Gmina Andrychów

Nr referencyjny: BZP.271.35.2023

Dotyczy: postępowanie o udzielenie zamówienia klasycznego prowadzonego w trybie podstawowym bez negocjacji pn.: „Przebudowa ul. Środkowej w Roczynach”

Zamawiający działając na podstawie art. 284 ust. 2 ustawy z dnia 11 września 2019 r. Prawo zamówień publicznych (t.j. Dz. U. z 2023 r. poz. 1605 z późn. zm.) wyjaśnia treść Specyfikacji Warunków Zamówienia (SWZ):

rysunkami:

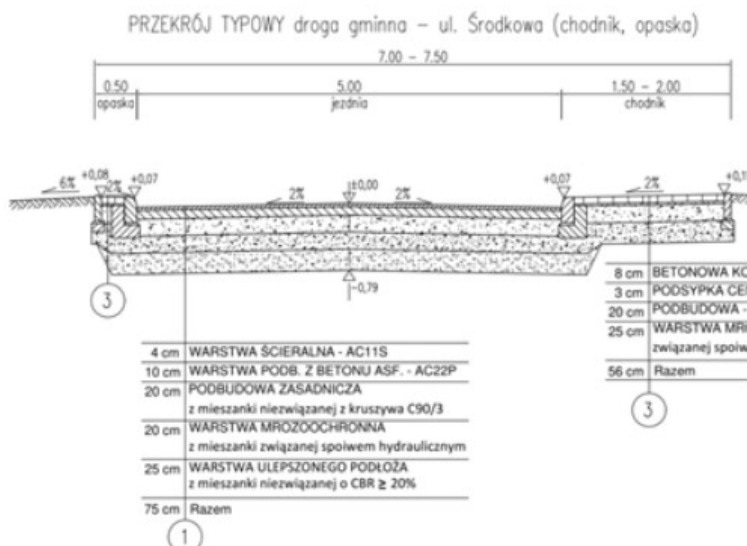
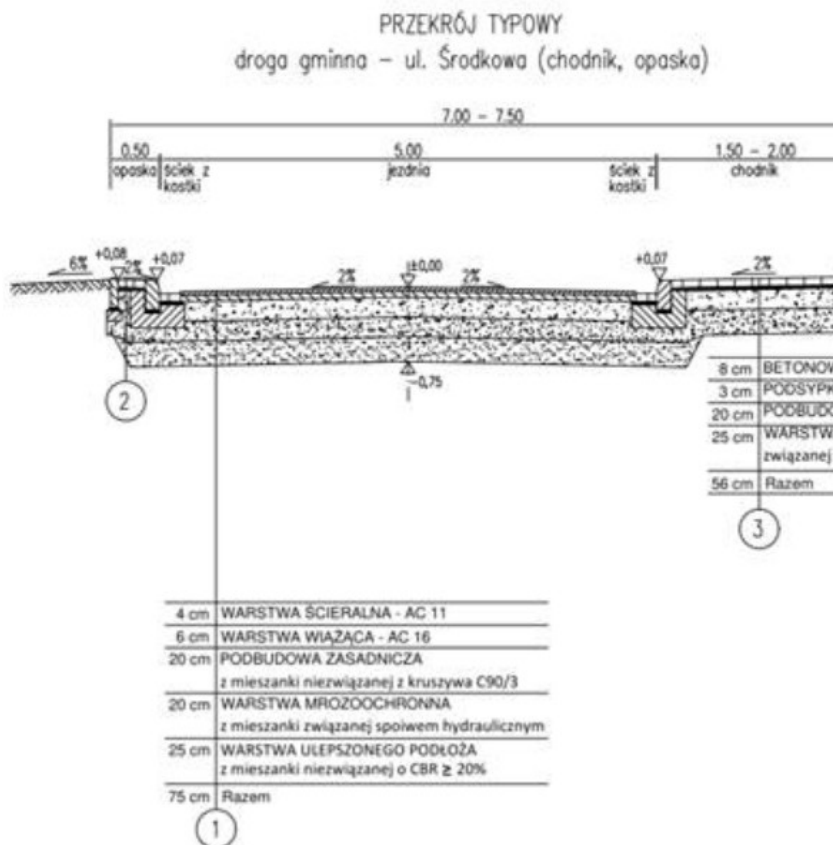
Prosimy o wyjaśnienie rozbieżności w konstrukcji ul. Środkowej zgodnie z opisem

1/ Konstrukcja nawierzchni ul. Środkowej - TYP 1 [jezdni]

Czy należy zastosować AC 16W gr. 6 cm, czy AC 22P gr. 10 cm

Zobowiązującą dokumentacją według której należy dokonać wyceny ww. elementów jest Projekt Architektoniczno – Budowlany opracowany z datą VIII-X 2022, będący załącznikiem do Decyzji ZRiD i częścią Dokumentacji projektowej – Załącznik nr 11 do SWZ. Dla przedmiotowych elementów szczegółowy opis z rysunkiem znajduje się na stronie 17 Projektu Architektoniczno – Budowlanego o którym mowa powyżej.

Należy zastosować AC22P gr. 10cm.
